治山施設災害復旧事業（海岸防潮堤・防災林）に係る意見交換会の概要

宮城県気仙沼地方振興事務所農林振興部

件名	第2回 小田ノ浜治山施設災害復旧事業（海岸防潮堤・防災林）に係る意見交換会
日時	平成26年2月15日（土） 13:30 ~ 15:30
場所	気仙沼市大島開発総合センター
出席者	地区住民ほか 53人
概要	<p>1. 意見交換会の目的 小田ノ浜における海岸防潮堤・防災林整備計画案について説明し、地区住民の方々の御意見をうかがいました。</p> <p>2. 意見交換会の概要 第1回目意見交換会を踏まえた計画案を提示し、御意見をうかがいました。</p> <p>3. 主な質問・意見 ①大筋で了解する。 ②南側箇所の砂浜を広くするように、既設の防潮堤を原位置よりも陸側にバックして復旧してほしい。 ③海岸への出入りは陸閘にしてほしい。 ④ボランティアが植樹できるようにしてもらえるか。 ⑤道路の海側保安林も県で買収してもらえないか。</p> <p>4. 気仙沼地方振興事務所からの回答 ①構造等については設計で検討します。 ②植樹活動については御協力お願いします。 ③現状では保安林を買える状況にはないが努力します。</p> <p>5. 今後の予定 計画案に対して概ね合意と判断されました。 詳細設計や用地測量などを進め、今年の9月頃までに説明会を開催します。</p>
	<div style="display: flex; justify-content: space-around;"> <div data-bbox="327 1288 861 1657"> <p>計画平面図</p> </div> <div data-bbox="885 1288 1380 1657"> <p>意見交換会の状況</p> </div> </div>
	<div style="text-align: right; margin-bottom: 10px;">計画断面図</div> <div data-bbox="550 1691 1189 2016"> <p>小田ノ浜 標準断面（イメージ）図（A-A断面）</p> </div>

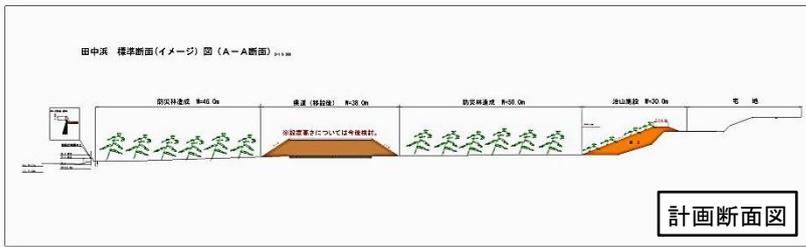
件名	第2回 田中浜治山施設災害復旧事業（海岸防潮堤・防災林）に係る意見交換会
日時	平成26年2月15日（土） 13:30 ~ 15:30
場所	気仙沼市大島開発総合センター
出席者	地区住民ほか 53人
概要	<p>1. 意見交換会の目的 田中浜における海岸防潮堤・防災林整備計画案について説明し、地区住民の方々の御意見をうかがいました。</p> <p>2. 意見交換会の概要 第1回目意見交換会を踏まえた計画案を提示し、御意見をうかがいました。</p> <p>3. 主な質問・意見 ①尾根部の県道を高くし、また、市道を付け替えれば、盛土工は必要ない。 ②海側の県道を高くする必要はないのではないか。 ③これほどの森林が造成できれば潮害を防げる。植樹活動も進めたい。 ④環境省の東屋は残るのか。 ⑤既設防潮堤を車イスが乗り越えられるようにスロープを設置してほしい。</p> <p>4. 気仙沼地方振興事務所からの回答 ①L1津波から守るべき施設を明確にした上で、防災林造成事業として可能な津波対策を含む整備計画を提案しました。 ②盛土工で津波対応をする結果、県道が高くなるものです。 ③植樹活動については御協力お願いします。 ④この計画案では東屋はそのまま残ります。 ⑤この事業でスロープの設置は難しいので環境省に相談します。</p> <p>5. 今後の予定 今回の計画案を概ねご理解いただけるかどうか、また、計画案を基に詳細設計などを進めることに異論はないか伺ったところ、賛成の意が表されたことから、概ね合意と判断されました。 詳細設計や用地測量などを進め、今年の9月頃までに説明会を開催します。</p>
	<div style="display: flex; justify-content: space-around;"> <div style="text-align: center;">  <p>計画平面図</p> </div> <div style="text-align: center;">  <p>意見交換会の状況</p> </div> </div>
	 <p>計画断面図</p>
